**Avis de la Mission Régionale d'Autorité environnementale  
Nouvelle-Aquitaine  
relatif au projet de renouvellement et d'extension de la carrière de  
Souraïde (64)**

n°MRAe 2025APNA94

dossier P-2025-17649

**Localisation du projet :** Commune de Souraïde (64)  
**Maître d'ouvrage :** Société LARRONDE SAS  
**Avis émis à la demande de l'Autorité décisionnaire** Préfet des Pyrénées Atlantiques  
**En date du :** 08/04/2025  
**Dans le cadre de la procédure d'autorisation :** Autorisation environnementale  
L'Agence régionale de santé et le préfet de département au titre de ses attributions dans le domaine de l'environnement ayant été consultés.

Plan masse du projet – Extrait extrait étude d'impact page 13

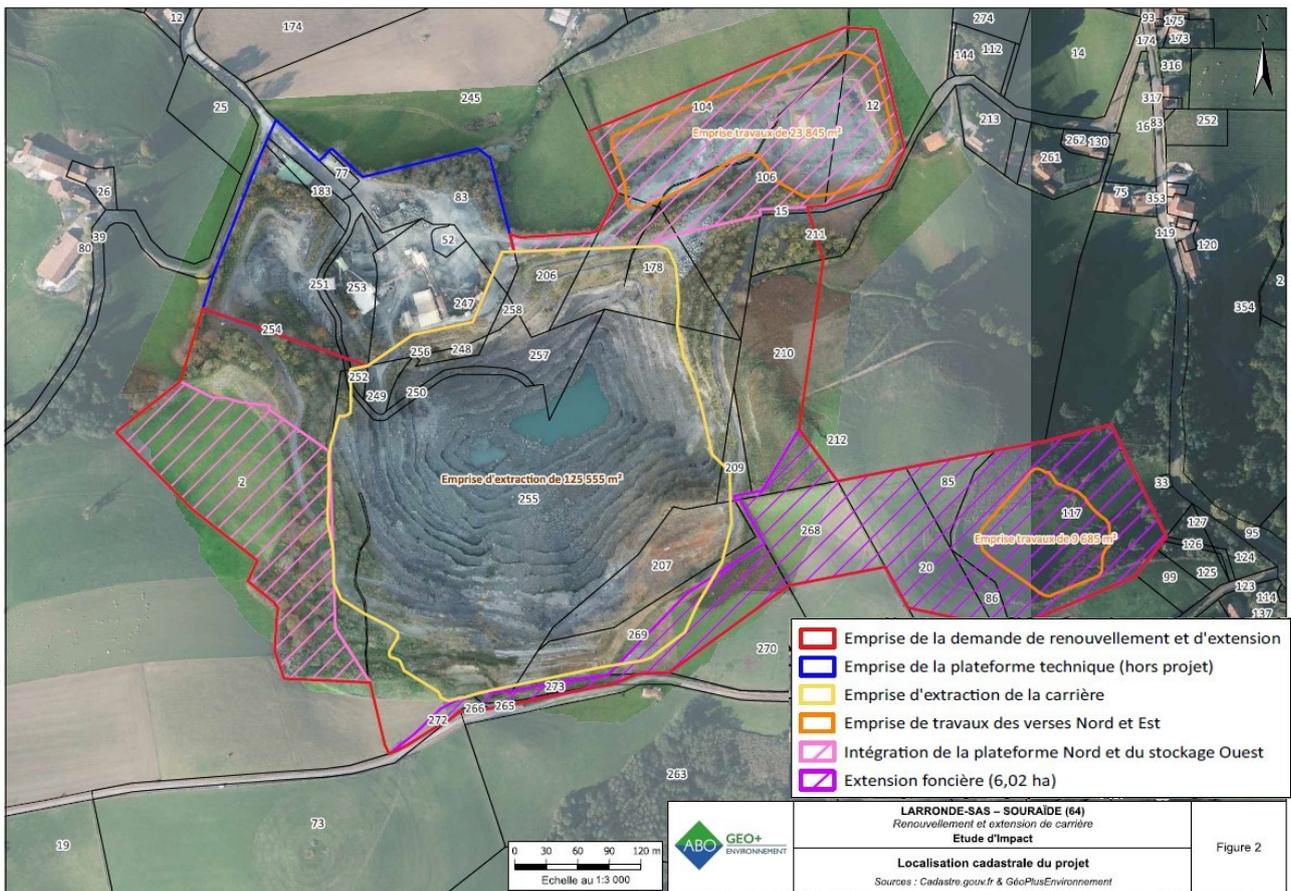
La note de présentation non technique précise (p.18) que la majeure partie des stériles sera stockée dans la fosse à stériles qui sera aménagée au nord-est du site, dans un secteur actuellement utilisé en tant que plateforme de transit de produits minéraux, intégrée au périmètre du projet, donc de l'étude d'impact.

En revanche, le pétitionnaire estime, dans l'étude d'impact présentée que la plateforme technique qui assure le traitement et l'expédition des matériaux extraits est « hors projet ». Si cette installation fait effectivement l'objet d'une autorisation d'exploiter distincte, elle est en revanche située sur le même site et liée fonctionnellement à la carrière, objet de la nouvelle demande d'autorisation. Tant du point de vue de l'analyse globale du site que de la maîtrise des incidences environnementales de l'activité dans son ensemble ou encore de la remise en état finale, la plate-forme technique fait partie du périmètre d'analyse de l'évaluation environnementale de projet.

**La plateforme technique fait partie du périmètre fonctionnel du projet présenté, comme l'ensemble du fonctionnement de la carrière, comprenant en particulier le stockage, le traitement des matériaux extraits et leur expédition, ainsi que la remise en état globale du site. La MRAe recommande que ces éléments soient intégrés dans la démarche d'évaluation environnementale de projet.**

Cartographie des habitats naturels – extrait étude d'impact p.48

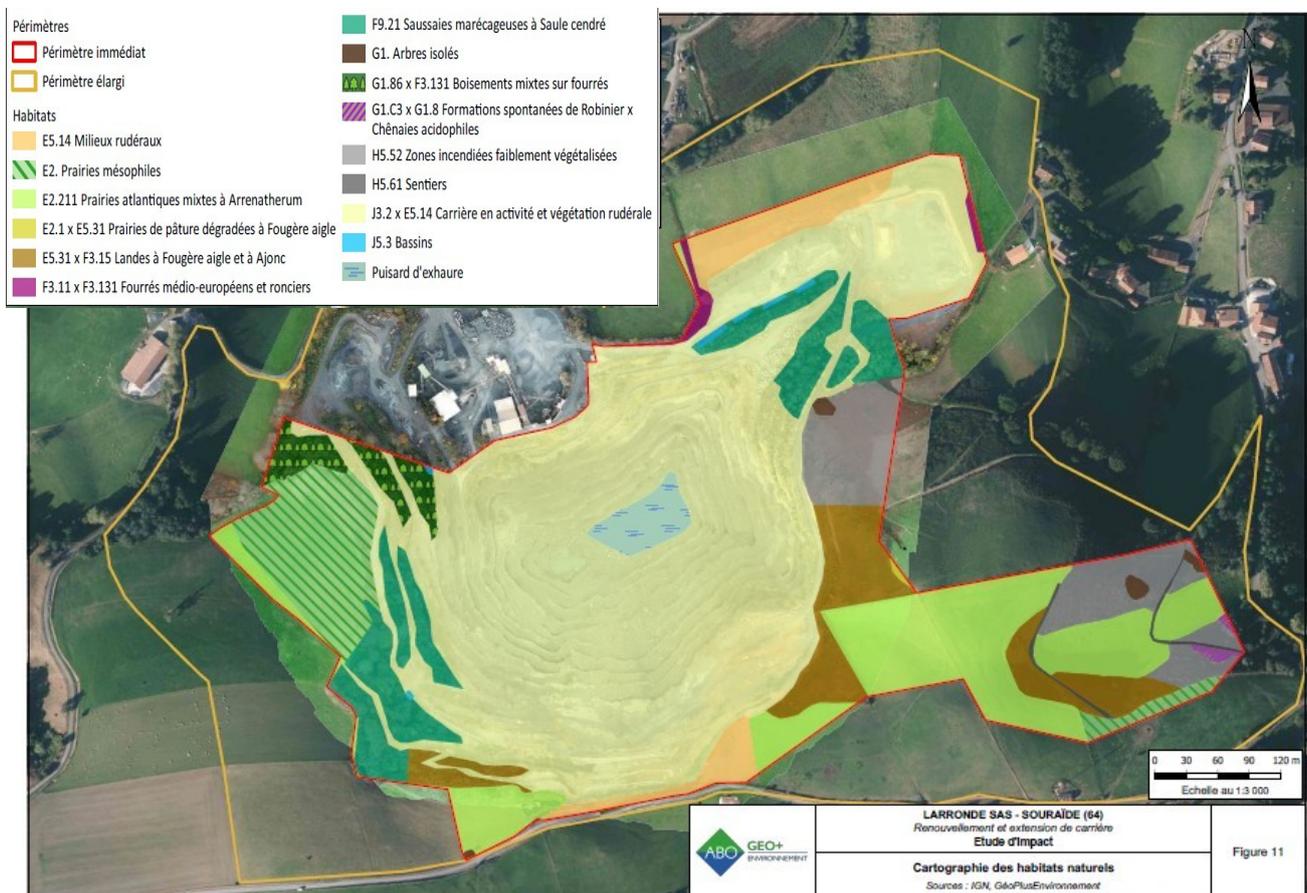
Au moins 327 individus de Sénéçon de Bayonne ont été inventoriés au sein du périmètre élargi, 19 sont impactés par le projet d'extension de la carrière, et cinq situés en bordure du projet seront potentiellement impactés. Les stations évitées présentes au sein du périmètre immédiat, feront l'objet d'une mise en défens (clôture à trois fils) et d'un balisage spécifique.

Le dossier prévoit que les individus impactés feront l'objet d'une « mesure de compensation » comprenant le déplacement d'au moins 24 individus ne pouvant être évités par le projet dans une zone occupée par des fourrés d'Ajonc favorable à la présence de l'espèce (figure 37 p.178). L'opération nécessite une demande de dérogation pour destruction d'espèces protégées, qui vient d'être déposée auprès des services instructeurs. Cette action proposée, qui vise à limiter la destruction des individus par rapport aux options de projet retenues, constitue une mesure de réduction potentielle et non une mesure de compensation.

Les investigations portant sur le sol et sur la végétation (habitats et espèces)<sup>4</sup> n'ont mis en évidence, selon le dossier, aucune zone humide dans la zone de travaux, l'emprise des travaux étant placée dans un secteur de caractère mésohydrique<sup>5</sup>. Les mesures d'évitement des zones humides présentées dans le dossier attestent toutefois de la présence de zones humides dans le périmètre de l'extension.

Principes de la remise en état – extrait étude d'impact p. 198

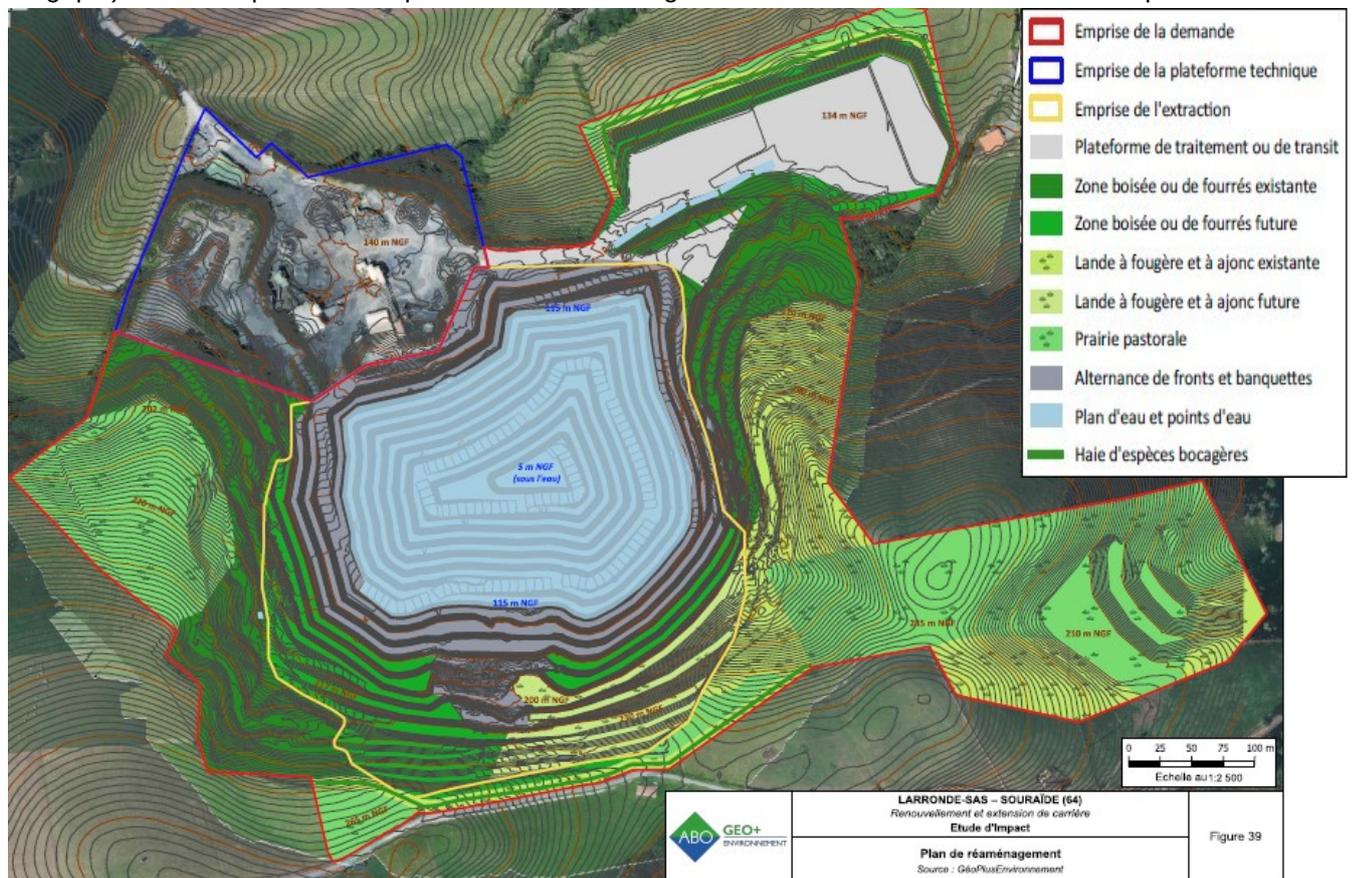
Le dossier présente des photomontages ainsi que des coupes en profil permettant au lecteur d'appréhender le projet final de remise en état du site. La réhabilitation de l'actuelle plate-forme, anciennement zone de transit et future zone de verse fait partie des secteurs à enjeux au moment de la réhabilitation, de même que la plate-forme technique de traitement et d'expédition, qui fait l'objet d'une autorisation d'exploiter distincte mais est partie intégrante du fonctionnement de l'activité sur le site.

**La MRAe recommande d'inclure dans la projection de remise en état la future zone de verse nord-est, ainsi que la plate-forme technique de traitement et d'expédition. Elle recommande également d'apporter des précisions en ce qui concerne le suivi post-exploitation du site et de ses abords (conditions de rétrocession, suivi de l'instabilité du site, mesures de sécurité, gestion des niveaux du futur plan d'eau, absence d'activités tierces, ...).**
